改善箇所説明図

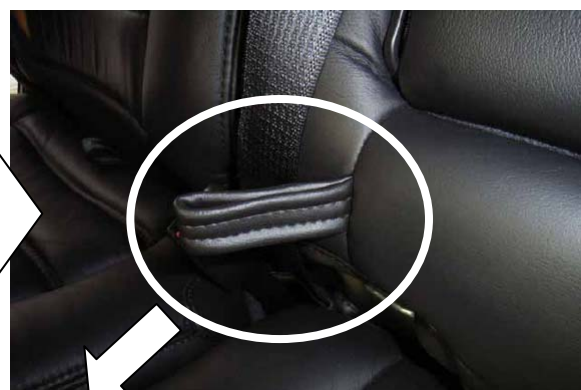
基準不適合箇所

後部座席中央席のシートベルトガイドの取付位置が高いため、シートベルト装着時に適切な位置にシートベルトを装着できないものがある。そのため、衝突等の衝撃を受けた際に乗員への負担が増加するおそれがある。

改善の内容

全車両、後部座席中央席のシートベルトガイドを使用できないように次のいずれかの加工を行なう。

1、縫合する。 2、接着する。 3、切り取る

識別：運転席ドアのインフォメーションラベルに青色のシールを貼付する。
